**GMINA UNIEJÓW**

Dotyczy : postępowania o udzielenie zamówienia publicznego prowadzonym w trybie podstawowym bez przeprowadzenia negocjacji, pn.: „Rozbudowa punktu selektywnej zbiórki odpadów komunalnych w Gminie Uniejów”

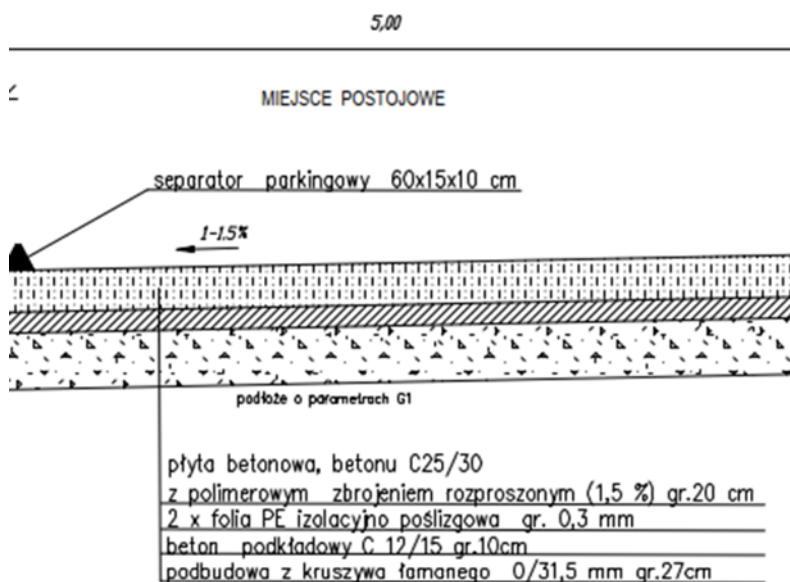
Zwracamy uwagę, że w dokumentacji projektowej dot. branży drogowej, błędnie używa się pojęć: beton polimerowo-cementowy, beton polimerowy oraz beton z polimerowym zbrojeniem

rozproszonym, jako pojęcia zamienne i równoważne względem siebie. Jest to nieprawdą i taki zapis wprowadza w błąd wykonawcę.

Prosimy o potwierdzenie, że nawierzchnię drogową, betonową należy wykonać z betonu C25/30 z polimerowym zbrojeniem rozproszonym (1,5%) gr. 20 cm, zgodnie z układem warstwy drogowej zawartej w części rysunkowej projektu:

Nawierzchnię drogową, betonową należy wykonać z betonu C25/30 z polimerowym zbrojeniem rozproszonym (1,5%) gr. 20 cm
